Mercedes-Benz

Actros / Axor / ...

Die Zweischeibenkupplung wurde weiterentwickelt und das Design den geänderten technischen Anforderungen angepasst. Das bisherige Design Nabe/Hülse (Abb. 1) wurde durch das neue Design mit Koppelblech (Abb. 2) ersetzt.

Abb. 1: Bisheriges Design (Beispiel)

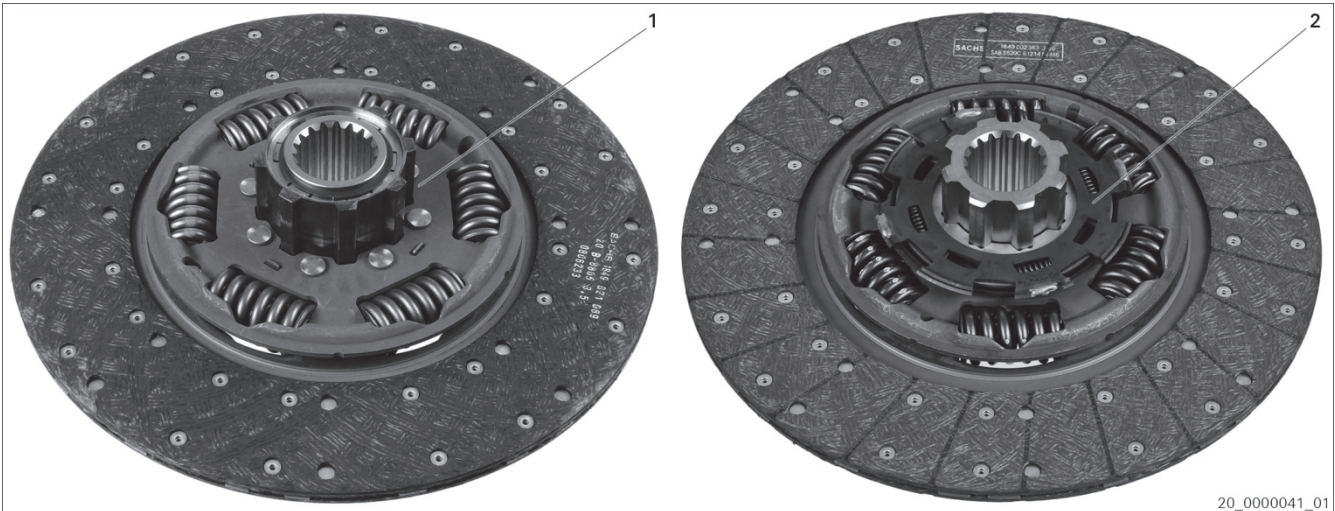
Die Bauteile der verschiedenen Designs können nicht gemischt eingebaut werden!

Ersetzungskette
3400 121 501 → 3400 700 649
3400 700 355 → 3400 700 648
3488 000 102 → 3488 000 400 + 1878 007 185
